## Kasa Rolniczego Ubezpieczenia Społecznego Oddział Regionalny w Warszawie

OP/2310-04/2/2010

*Dotyczy: postępowania prowadzonego w trybie przetargu nieograniczonego, zgodnie z przepisami ustawy z dnia 29 stycznia 2004 r. Prawo zamówień publicznych, (t.j. Dz. U. z 2007r., Nr 223, poz. 1655, z późn. zm.), którego przedmiotem jest wyłonienie wykonawcy w zakresie usługi wydrukowania i oprawy wraz z dostawą teczek na akta. Nr sprawy OP/2310-04/2010.*

### PYTANIA I ODPOWIEDZI, WYJAŚNIENIA DO SIWZ

Schemat rozmieszczenia otworów.

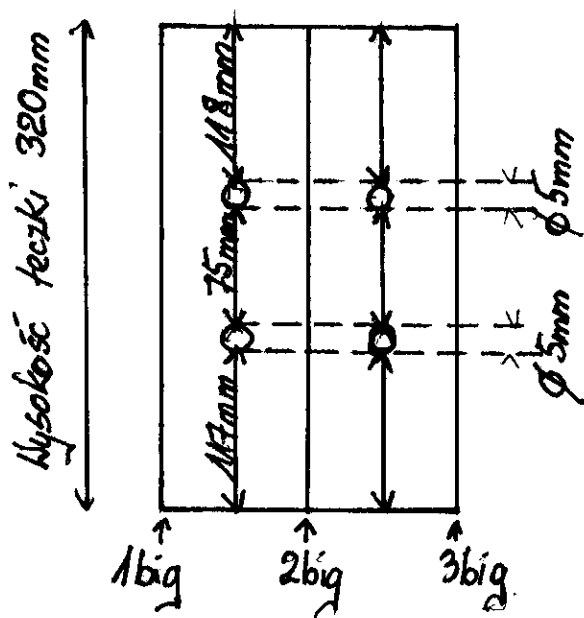
#### **Pytanie I:**

Schemat wskazuje na konieczność wykonania 4 otworów, natomiast w pkt III. 4. ppkt 5 SIWZ Zamawiający podaje „dwa otwory rozmieszczone symetrycznie w stosunku do wysokości teczki”. Ile ma być zatem otworów?

#### **Pytanie III:**

Moim zdaniem zaznaczone na schemacie otwory nie będą prawidłowo służyły do wpięcia akt.

Proszę zatem o jednoznaczne określenie ich umiejscowienia (z podaniem niezbędnych wymiarów)

Teczka po rozłożeniu ma 4 otwory rozmieszczone symetrycznie w stosunku do wysokości teczki. Otwory muszą być umieszczone pomiędzy 1 a 3-cim bigiem (schemat umieszczenia otworów w załączniku do niniejszego pisma). Po złożeniu wzdłuż bigu nr 2 znajdującego się w odległości 240 mm od lewego brzegu teczki, otwory powinny się pokrywać. Dlatego widoczne są tylko 2 otwory przez, które przekładany jest metalowy wąż.

Otwory w teczce znajdują się w miejscach pokazanych na schemacie (schemat załączony do niniejszego pisma)
